CHIARIMENTO N. 4

OGGETTO: Gara europea a procedura aperta ai sensi dell'art. 60, D.lgs. 50/2016 e ss.mm.ii., per l'affidamento della fornitura di un'attrezzatura di prova per la sperimentazione di veicoli completi equipaggiati con propulsore endotermico, ibrido, elettrico, nonché di sottosistemi di veicolo parimenti equipaggiabili, comprensiva delle relative prestazioni accessorie, nonché della concessione in uso dell'attrezzatura per una durata e per turni definiti, con i relativi oneri concessori. CIG 7746763F0C

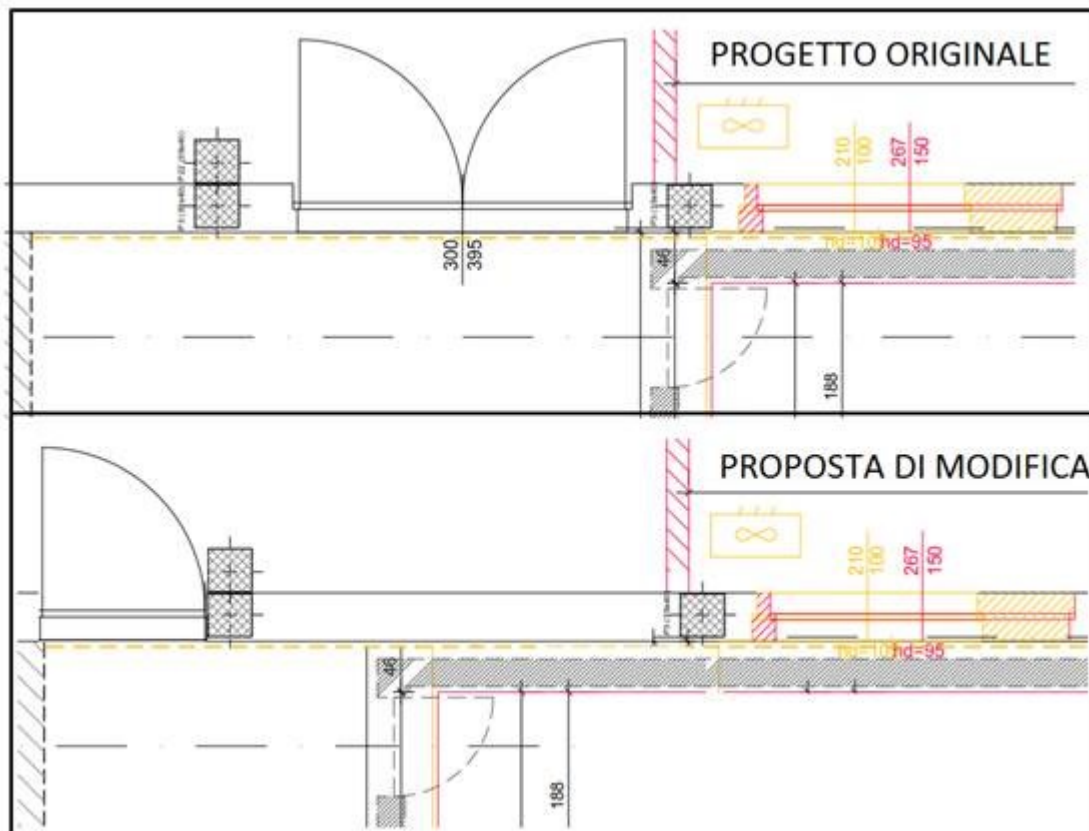
Si ritiene necessaria una lunghezza minima interna della cabina pari a 10 metri, per poter testare la tipologia di veicoli richiesti e per operare in sicurezza, garantendo lo spazio di manovra necessario agli operatori. Infatti si considerano 7.2 m per il veicolo, 2 per il ventilatore e 0.4 per lato per l'accessibilità.

L'ampliamento della cabina comporta la parziale copertura della porta esistente, problema che può essere ovviato aprendo una nuova porta da 1500 mm, come da schizzo allegato, garantendo così l'accessibilità con un pallet motori alla sala prova adiacente.

Si richiede se quest’ultima condizione debba essere considerata prevalente rispetto alla possibilità di eseguire test sui veicoli indicati.

La quota x indicata nel disegno può variare da un valore minimo (come da indicazioni in allegato 2) fino ad un valore massimo di 2 metri.

Gli interventi proposti sono a carico del Contraente. La proposta progettuale sarà valutata secondo quanto previsto dall'Allegato A al Disciplinare di gara – Criteri di aggiudicazione.

Del pari, le dimensioni interne della cabina, tra cui "lunghezza 8 metri circa", sono espressamente dedotte come "indicative", inoltre valgono "compatibilmente con le dimensioni del locale" destinato alla cabina medesima (art. 5.1, All. "1", cit.).

Diverso è il caso della "minimizzazione degli interventi edilizi e dei rischi interferenziali", che costituisce espressamente Specifica Qualitativa/Migliorativa (art. 2, All. "1" cit.), quindi è valutata, in sede di attribuzione del punteggio tecnico, secondo quanto previsto dall'Allegato A al Disciplinare di gara - Criteri di aggiudicazione, a condizione che siano verificati i parametri di corretto funzionamento dell'impianto complessivo (art. 1, All. "1" cit.).
